ÚZEMNÍ PLÁN MĚSTA BRNA

Textová část Odůvodnění

Kapitola 19 Vyhodnocení připomínek

Souhrn podání SP9 *(s osobními údaji)*

10/3. Oblast rozvojové lokality C-5 a souvisejících ploch při ulici Smutná

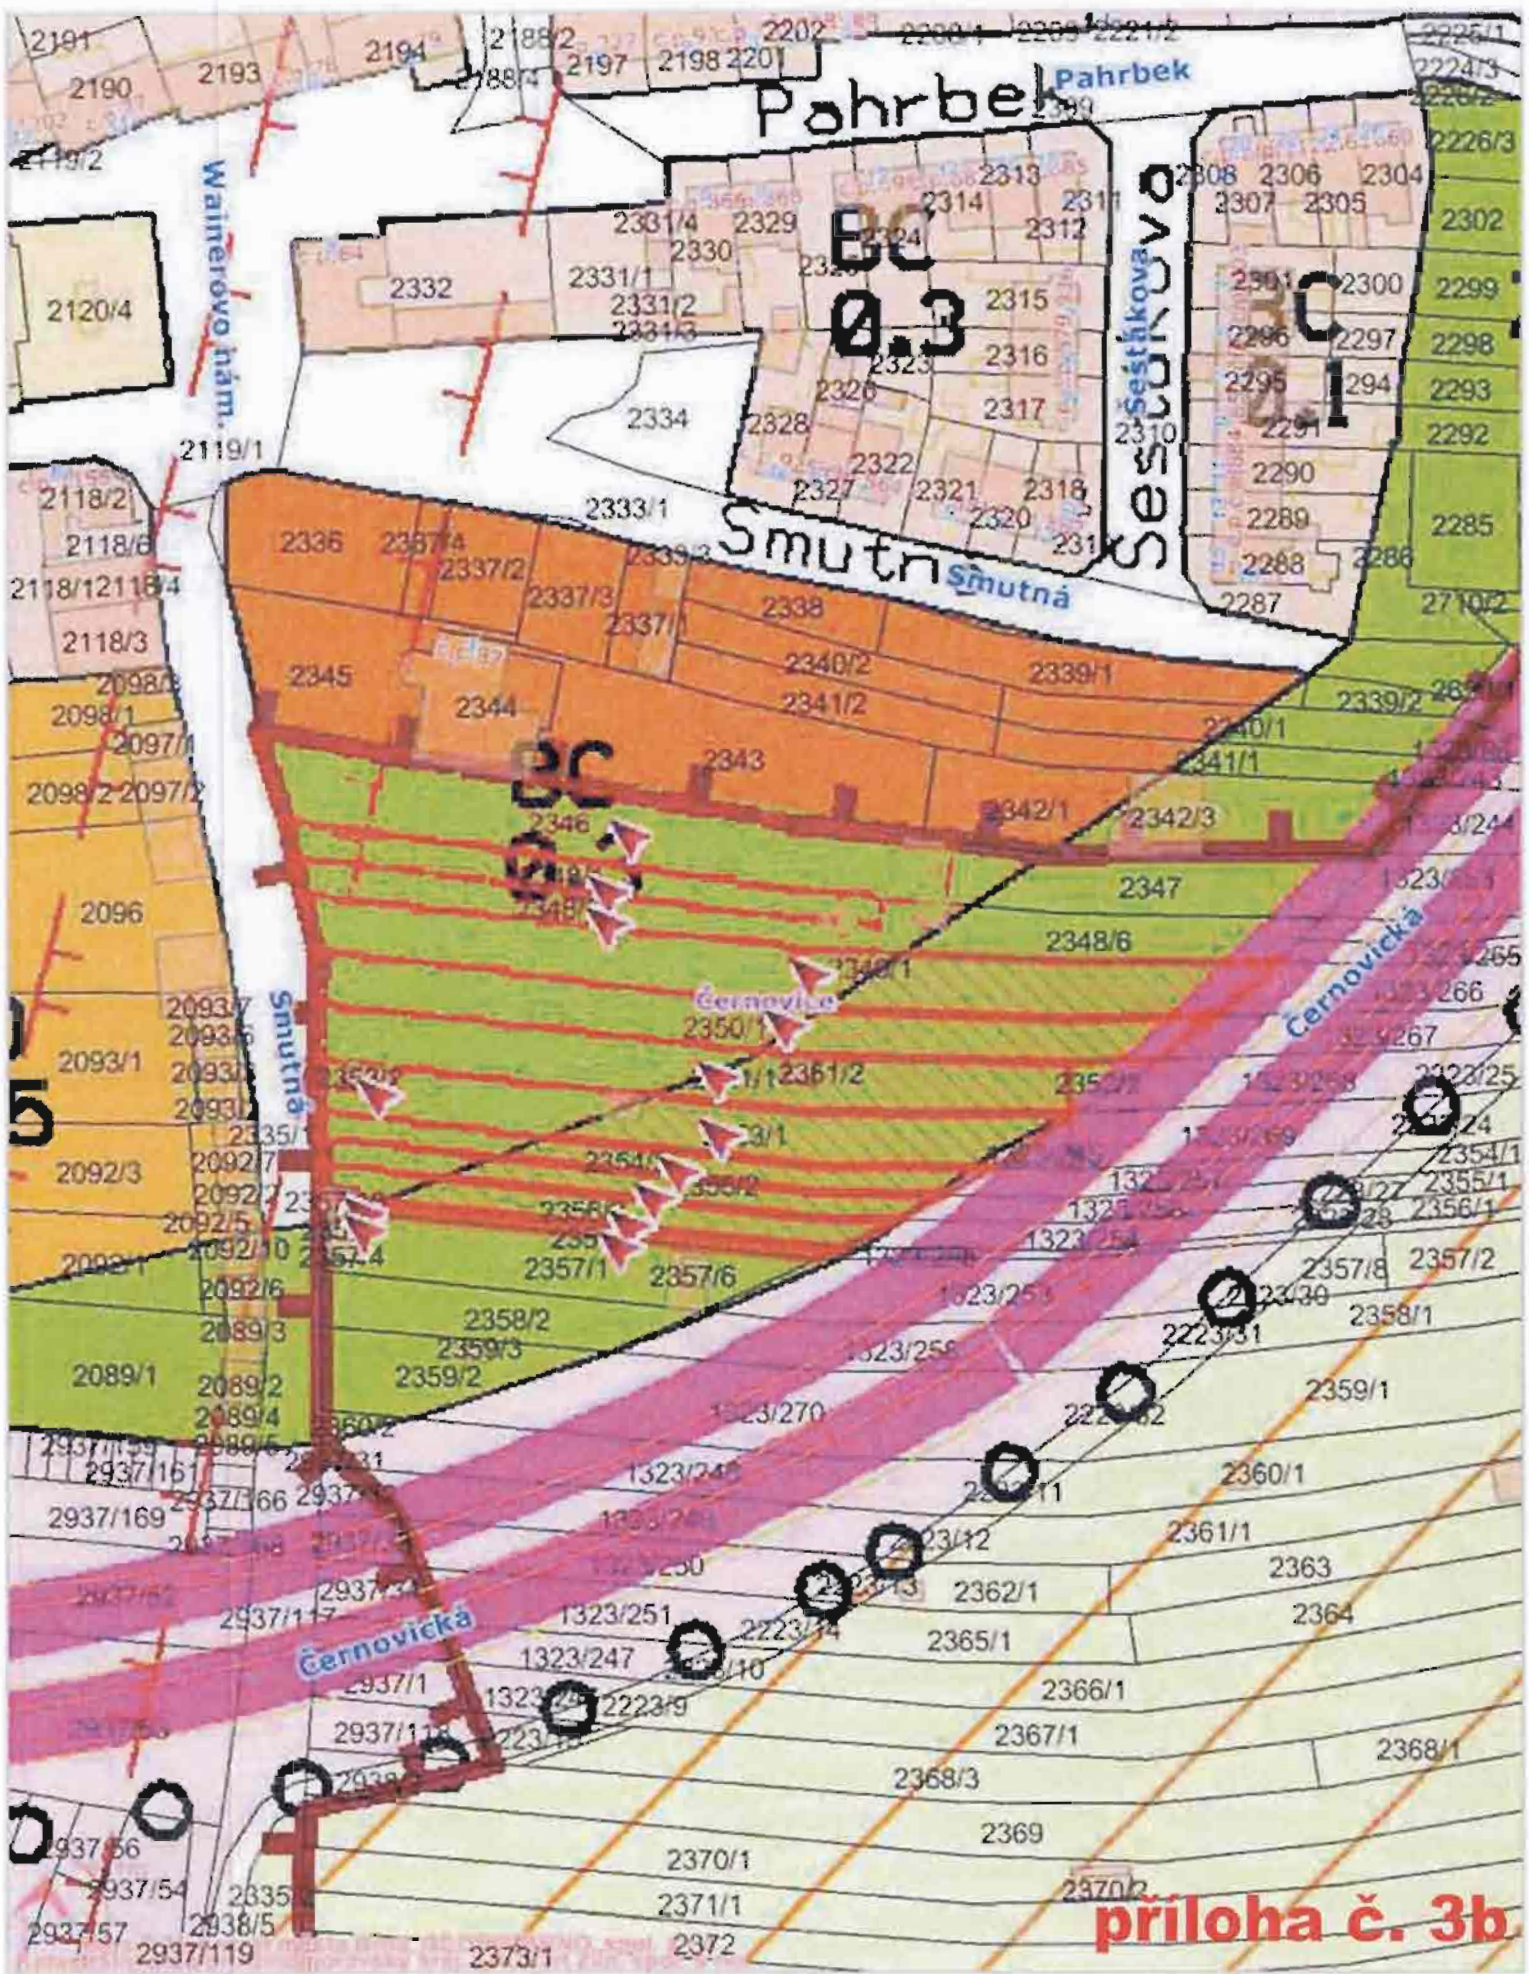
ZMČČ **požaduje** zpracovat změnu ÚPmB u lokality „Smutná“ na parcelách č. 2346, 2348/1, 2348/2, 2349/1, 2350/1, 2351/1, 2353/2, 2353/1, 2354/2, 2355/2, 2356/2, 2357/5, 2357/10, 2356/3 a 2357/9 v k. ú. Černovice z ploch bydlení čistého (BC) na plochy ostatní městské zeleně (ZO) do všech variant „konceptu“ s tím, že budou zachovány stávající smíšené plochy obchodu a služeb (SO) u pozemků při Fáměrově náměstí. /10/3

10/4. Lokalita „sídliště Turgeněvova“

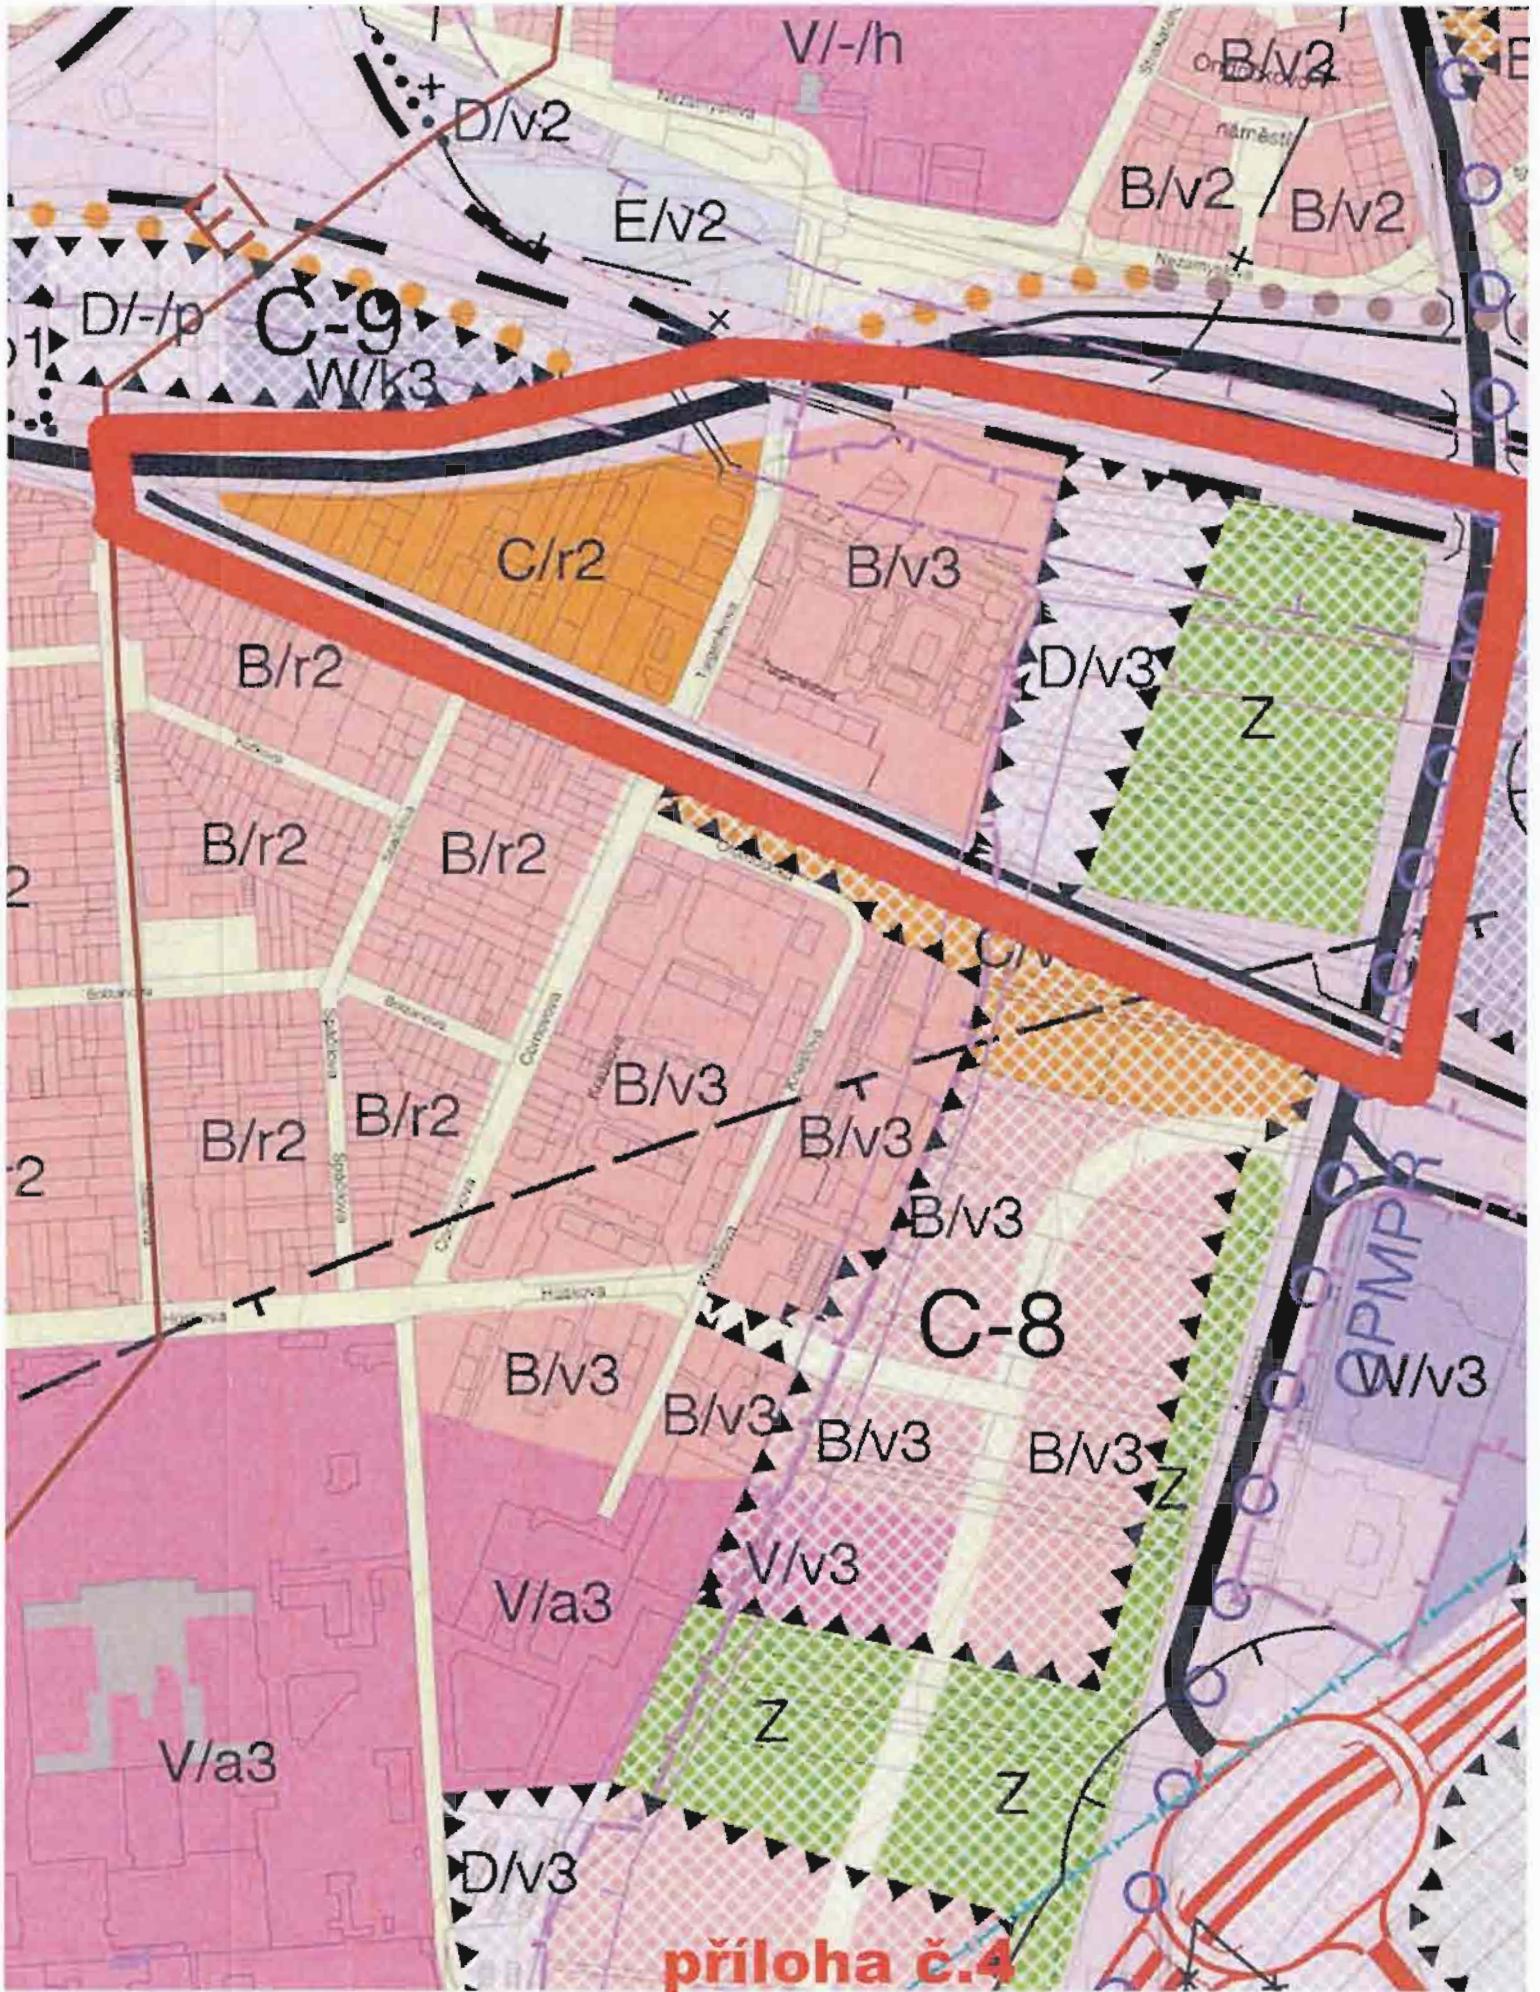
ZMČČ **požaduje** zpracovat variantu I s následujícími úpravami. Plochy „sídliště“ Turgeněvova“ požadujeme změnit z plochy smíšené obytné (C/v3) na plochy bydlení (B/v3). Plochu mezi ulicí Turgeněvova, Olomoucká a Ostravská ponechat na (C/v3). /10/4

10/5. Objekt Zvěřinova 23

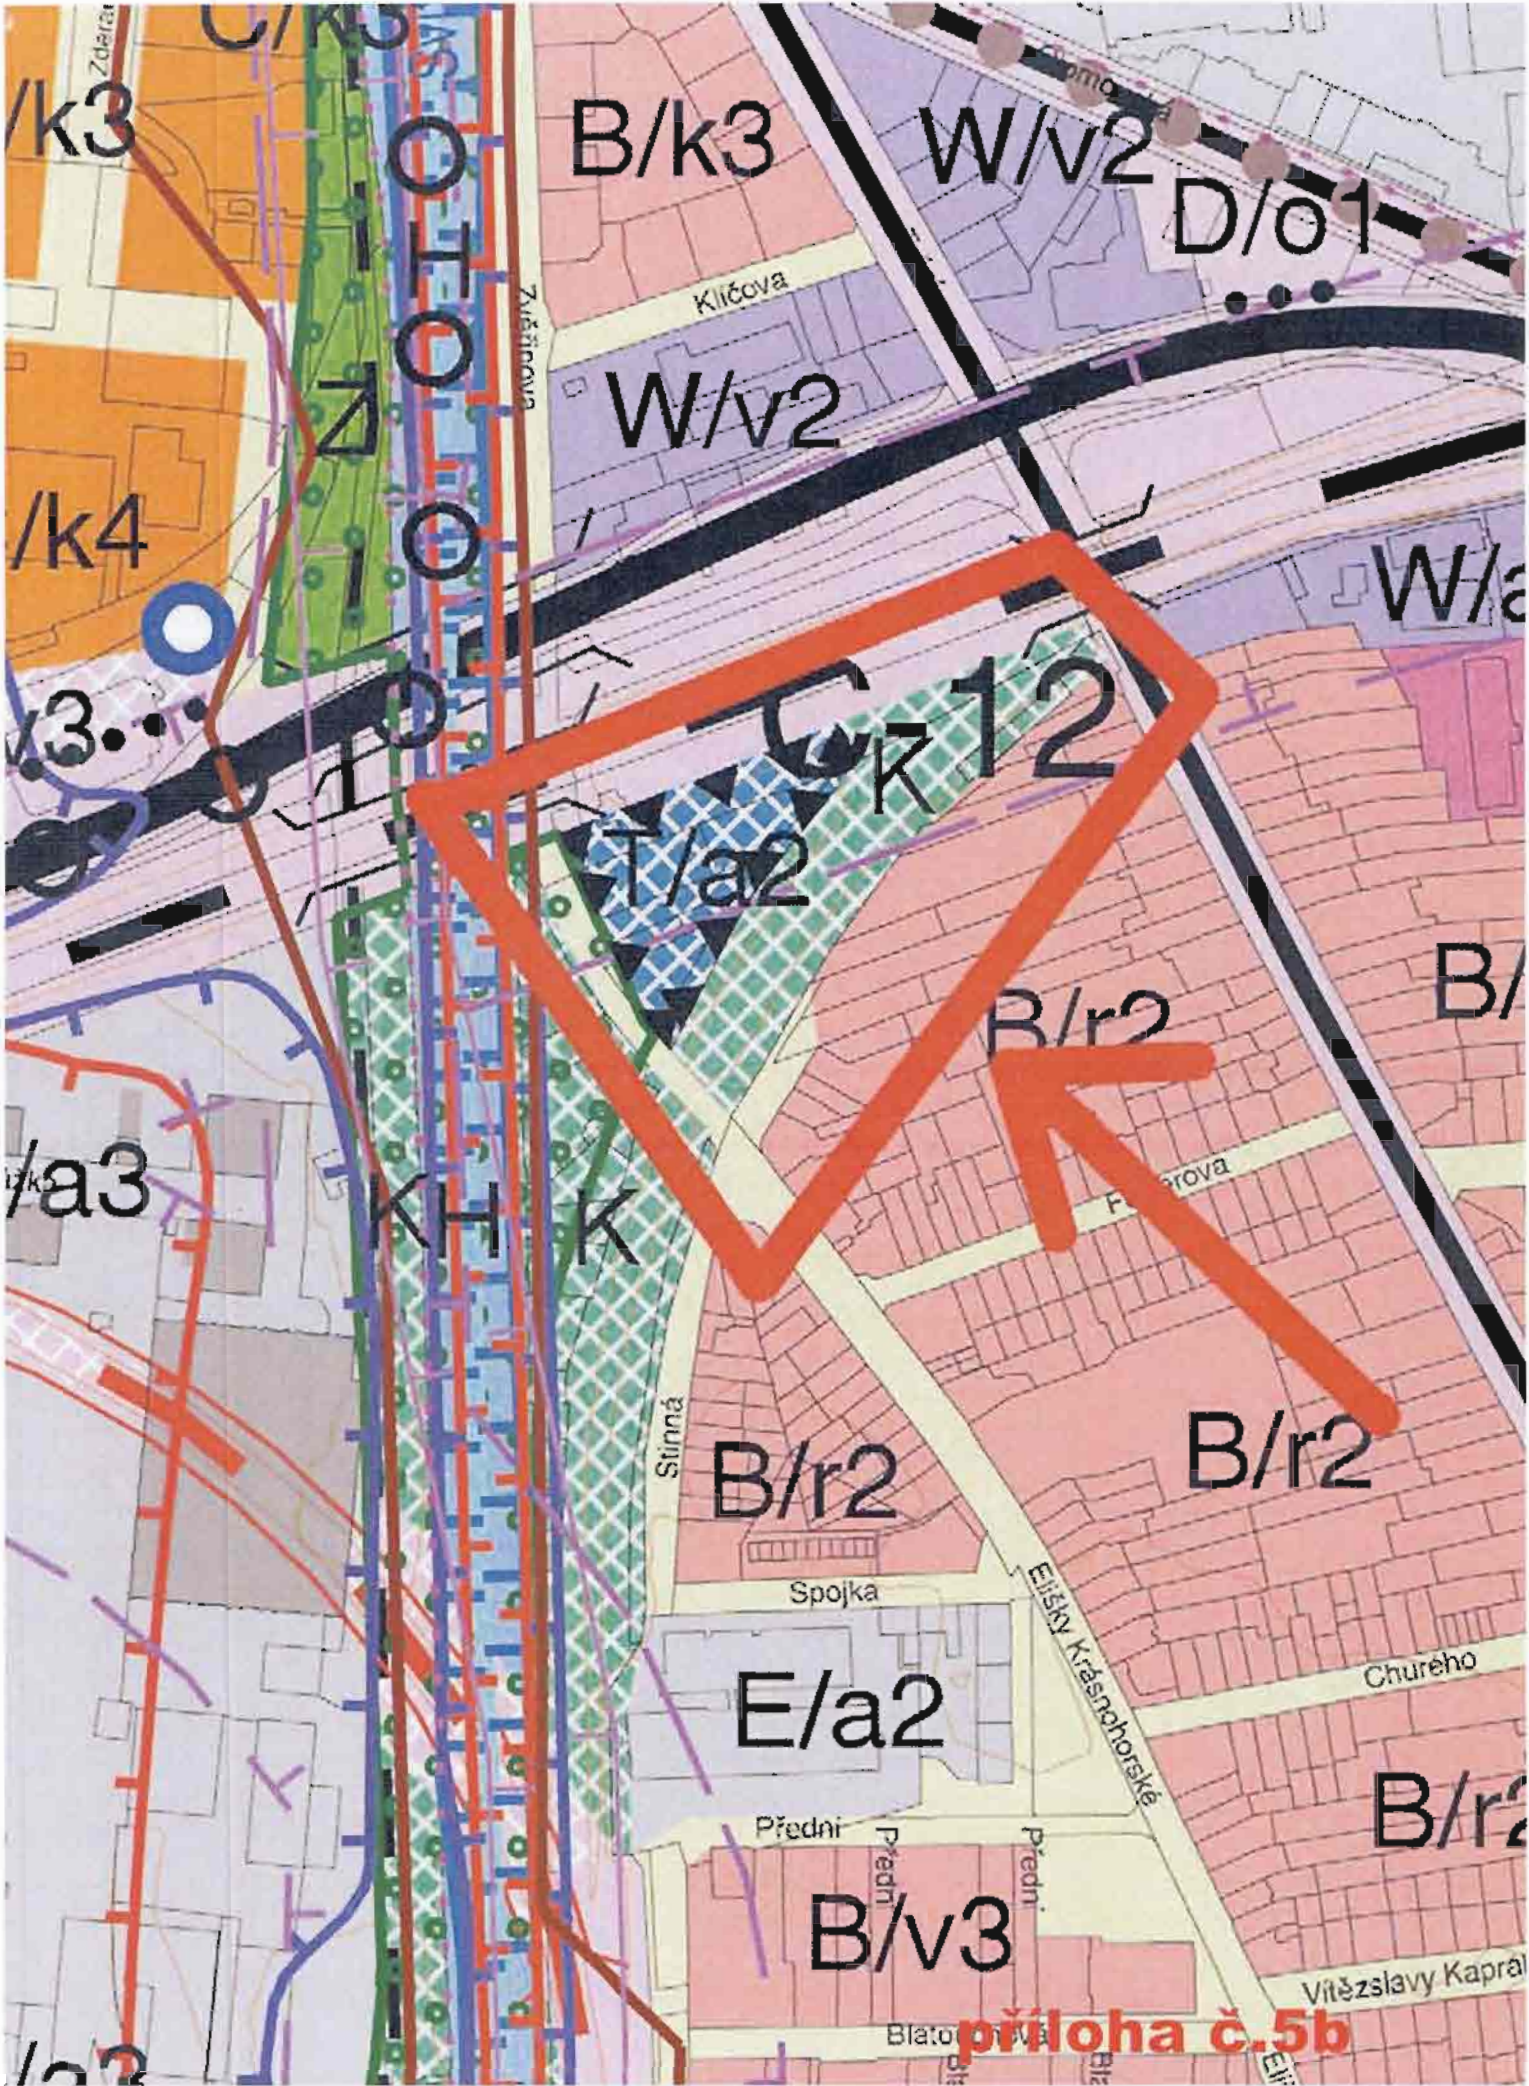
ZMČČ **požaduje** zpracovat zachování funkčního využití území v intencích stávajícího platného ÚPmB, plochy smíšené výroby a služeb (SV) a plochy pro technickou vybavenost (TK). /10/5
